Clarificare nr. 1 la
DOCUMENTATIA DE ATRIBUIRE
EXECUȚIE LUCRĂRI AUTOSTRADA BUZAU – FOCSANI
LOT 1: TRONSON 1 km 0+000 – km 4+600 Buzau si Vadu Pasii

Cod Unic de Identificare Contract: 16054368/2022/2410/S10

LOT 1: TRONSON 1 km 0+000 – km 4+600 Buzau si Vadu Pasii	
Intrebare 1	Referitor la CAP. III.1.3.a) Capacitatea tehnica si/sau profesionala, Cerinta 2 : Va rugam sa confirmati ca un pod cu 4 benzi de circulatie si anume cate doua benzi pe sens si construit din doua structuri paralele si independente poate fi acceptat ca o constructie a doua poduri diferite, tinand cont de faptul ca fiecare sens de circulatie are o structura de pod separata.
Raspuns 1	In conformitate cu prevederile Instructiunilor catre ofertanti (Fisa de date a achizitiei), sectiunea III.1.3.a) Capacitatea tehnica si/sau profesionala, Autoritatea Contractanta a enuntat cerinta nr. 2 astfel: " Ofertantul trebuie sa demonstreze ca a dus la bun sfarsit* in ultimii 5 ani** lucrari de constructie noua si/ sau largire si/ sau modernizare a cel putin 2 poduri/ pasaje/ viaducte in lungime de minim: - 250 m fiecare, pentru Lotul 1; - 75 m fiecare, pentru Lotul 2; aferente unei autostrazi si/ sau unui drum national si/ sa

Intrebare 27

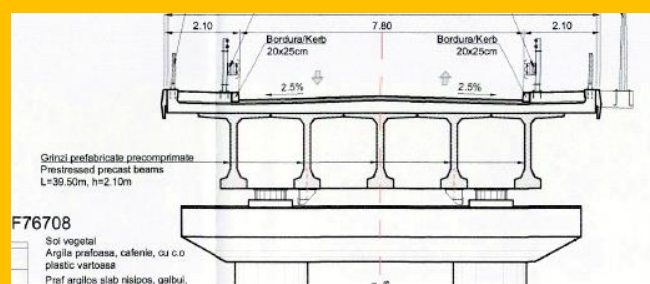
Lungimea și înălțimea grinzilor în proiectul „Pasaj superior pe drum de legătură peste CF 500 km 0+932” este de 39,5 m x 2,1 m, dar în listele de cantitati este de 39 m x 1,4 m. Va rugam să confirmați informațiile corecte privind dimensiunea grinzilor. (Tronson 4)

Raspuns 27

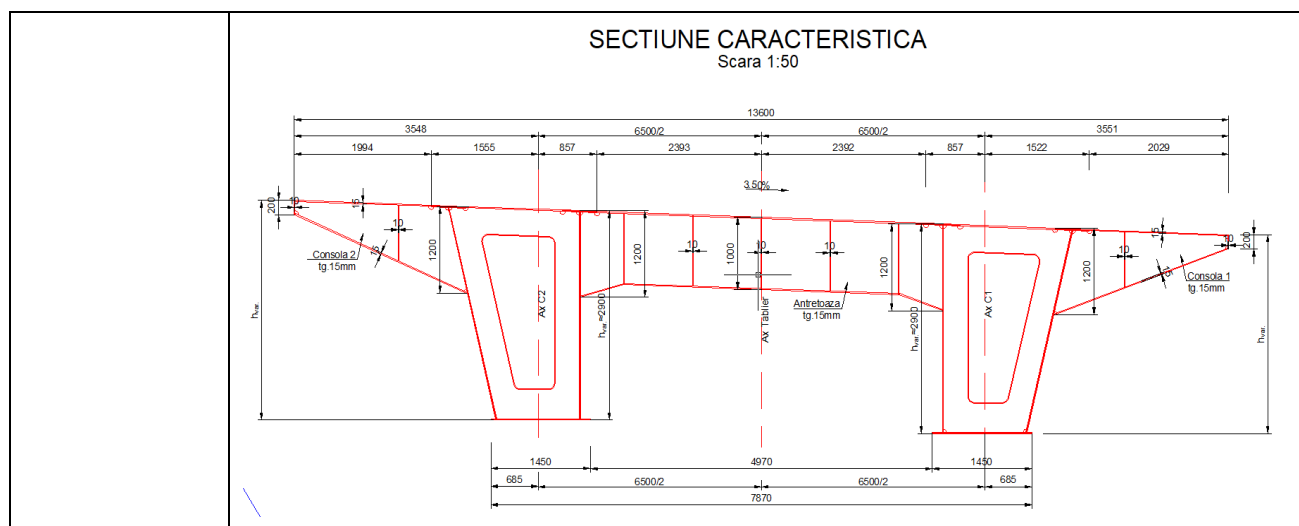
50.2 a)	Lista Echipamentelor și Materialelor pentru plată la aducerea lor pe Șantier sau în alt loc aprobat de Supervizor	Ciment, balast; nisip, bitum, piatra sparta; emulsie cationică; agregate pentru îmbrăcămînți asfaltice; agregat pentru betoane; elemente/materiale prefabricate; borduri / dale de beton; grinzi prefabricate; tabliere metalice; betoane, armături; parapet metalic de protecție; rosturi de dilatație; geocompozite/ geogrele/ geotehnice, semne/indicatoare rutiere; vopsea pentru marcaje rutiere; stalpi pentru iluminat.								
Intrebare 84	Ofertantul nu a putut găsi nici planurile de detaliu aferente cu privire la detaliile consolelor de tablier din oțel, nici dimensiunile și greutatea unitare ale profilelor din oțel (pb150x15, pb3004x15 etc.), motiv pentru care nu a putut verifica cantitatea de oțel S355 indicată. Vă rugăm să ne transmiteți toate planurile de detaliu pentru tablierul de oțel al podului.

Raspuns 84	Sectiune carcteristica completata cu dimensiunile elementelor solicitate:

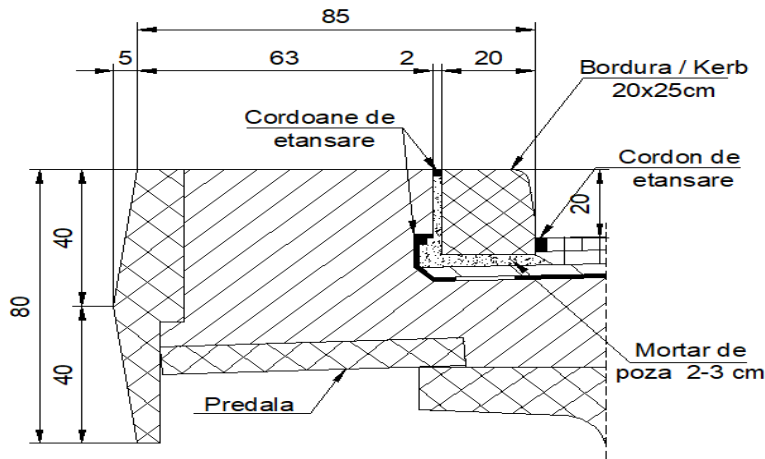
a structurilor metalice, reflectata in listele de cantitati prin estimarea unei cantitati de confection metalica.
Intrebare 88	<i>În ceea ce privește izolatorii seismici, vă rugăm să ne comunicați graficul de încărcare verticală și orizontală, inclusiv capacitatea de rotație și de deplasare, în afară de dimensiuni</i>
Raspuns 88	Caracteristicile izolatorilor seismici cu plumb au fost puse la dispozitia Ofertantilor in cadrul Documentatie Tehnice aferente procedurii de licitatie. Acestea sunt sintetizate tabelar pe tipuri de suprastructuri in cadrul Volumului 10: Caiete de sarcini, Subvolumul 10.2: Lucrari poduri, Capitolul 10. APARATE DE REAZEM. DISPOZITIVE ANTISEISMICE.
Intrebare 89	<i>Subliniem faptul că am verificat cantitatea de armătură a podurilor în raport cu planșele prezentate (tabele de îndoire a barelor) și există o diferență majoră între cantitățile de armătură calculate și cantitățile prezentate în caietul de sarcini. Vă rugăm să revedeți cantitățile de la codurile de articol B4 și B3h pentru secțiunile de fundație ale podurilor.</i>

Raspuns 89	Autoritatea Contractanta mentine cantitatile de armatura de la art. B4 si B3h din listele de cantitati pentru secțiunile de fundatie a podurilor.
Intrebare 90	<i>Există o neconcordanță în ceea ce privește cordoanele de etanșare între planșele de licitație și caietul de sarcini. Vă rugăm să clarificați.</i>
Raspuns 90	Pentru structurile amplasate pe autostrada (structuri fara trotuare), cordoanele de etansare au fost prevazute: - la partea superioara a bordurii la contactul cu betonul din lisa - la partea inferioara a bordurii la contactul cu straturile caii - la inchiderea hidroizolatiei sub umarul lisei DETALIU GRINDA PARAPET / BEAM DETAIL Scara /Scale 1:20  The diagram is a cross-sectional view of a parapet beam. The total width of the beam is 85 units. The width of the concrete slab (lisa) is 63 units. The width of the parapet (bordura) is 20 units. The height of the parapet is 40 units. The height of the concrete slab is 40 units. The total height of the parapet assembly is 80 units. The diagram shows the following components and dimensions: Bordura / Kerb 20x25cm: The parapet structure. Cordoane de etansare: Sealing cords located at the top and bottom of the parapet. Cordon de etansare: A sealing cord located at the bottom of the parapet. Mortar de poza 2-3 cm: Mortar layer at the base of the parapet. Predala: A base plate or support structure. Pentru structurile prevazute cu trotuare, cordoanele de etansare au fost prevazute: - la partea superioara a bordurii la contactul cu betonul din lisa - la partea inferioara a bordurii la contactul cu straturile caii - la inchiderea hidroizolatiei sub umarul lisei - la contactul intre stratul BA8 de pe trotuar si betonul din umarul lisei

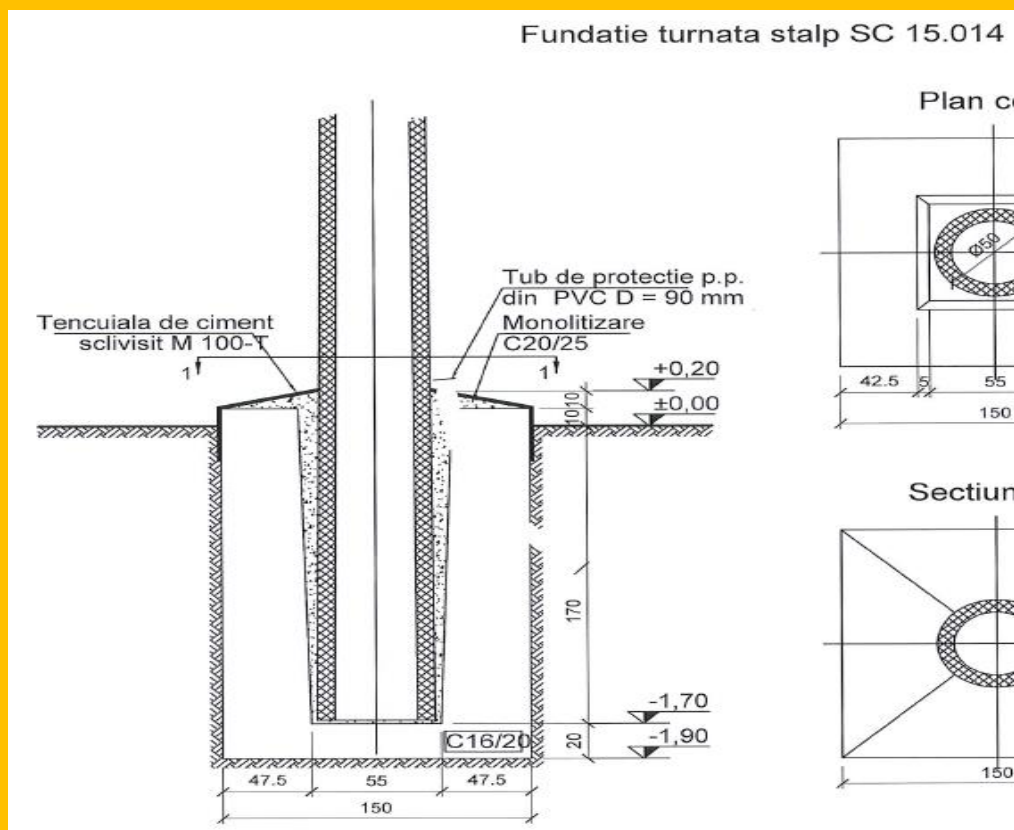
Intrebare 223	Pentru lotul 4 • LOT4: km 75+850 LEA 20 kV alimentari; km 76+450 LEA 20 kV+derivatie 20 kV Josrasti; km 79+100 LEA 20kV Precistanu; km 80+270 LEA 20 kV Petresti; km 80+800(DJ 204E) LEA 20 kV; km 71+900 LEA 20 kV Milcov; km 72+250 LEA 20kV (nod rutier DN23); km 0+050 LEA 20 kV (Bretea Nod rutier DN23) Milcov; km 75+750 LEA 20kV Siret. - tipul de ciment folosit la monolitizarea fundatiei turnate de stalp, deoarece in listele de cantitati pentru articolul CA01A1 este folosit materialul 2100919 Beton de ciment B50, fata de planurile care fac referire la fundatia turnata stalp si specifica beton C20/25. Mentionam

Prezentam mai jos un extras de deviz si detaliu de fundatie:

Raspuns 223

Aceasta clarificare nu are aplicabilitate in cadrul **TRONSONULUI 1 km 0+000 – km 4+600 Buzau si Vadu Pasii.**

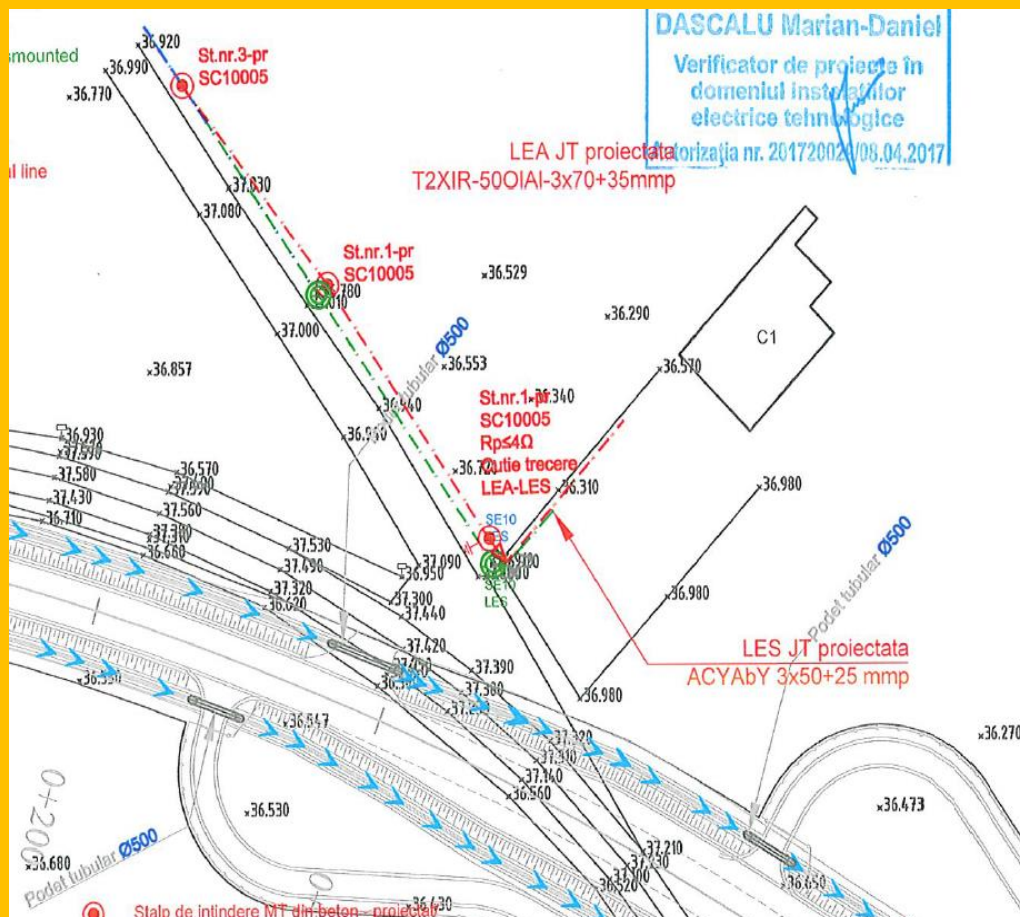
- **LOT 4 km 0+250 LEA JT (Bretea Nod rutier DN23); km 4+220 LEA JT (Bretea Nod rutier DN23) +: km 4+340 LEA JT (Bretea Nod rutier DN23)**
 - **in listele de cantitati se cere a fi cotate cablu TYIR 50 3x150+95 iar in memoriu si pe plan este specificat T2XIR 50 3x70+35. Va rugam clarificati.**

Prezentam mai jos spre exemplificare un extras de plan, memoriu si deviz de la LOT 4 km 0+250 LEA JT (Bretea Nod rutier DN23):
